改善箇所説明図

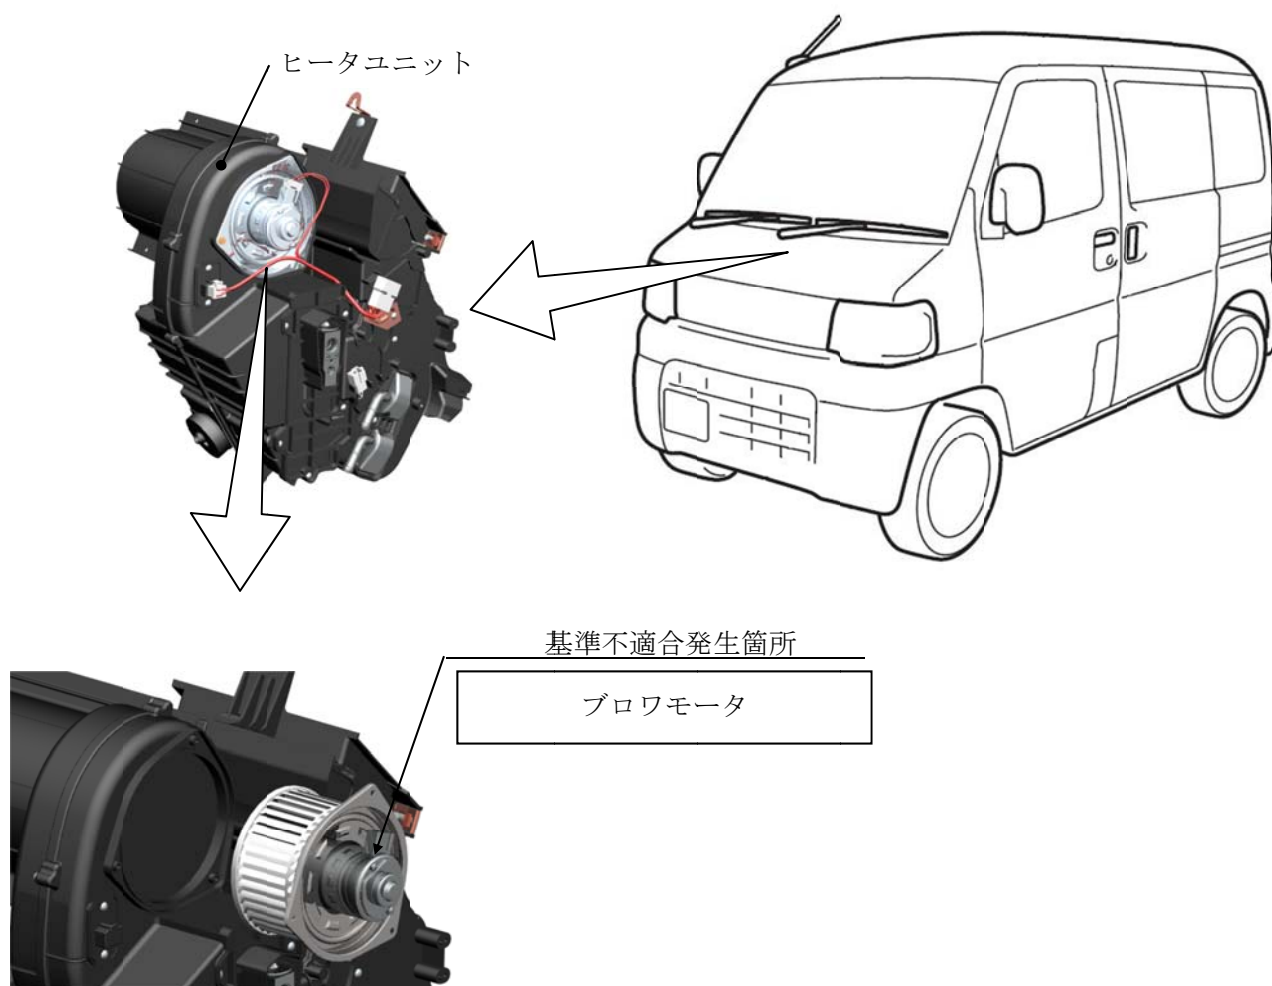
ブロワモータのブラシの材質が不適切なため、最大風量での長時間使用を繰り返すと、ブラシが早期に摩耗する可能性がある。そのため、ブロワモータの回転が遅くなり、そのまま使用を続けると作動が停止し、前面ガラスに曇りが生じた場合に安全な視野を確保できなくなるおそれがある。

全車両、ブロワモータのラベル色を確認し、対策前品の場合は対策品と交換する。

注：図中の 内は、確認、交換する部品を示す。
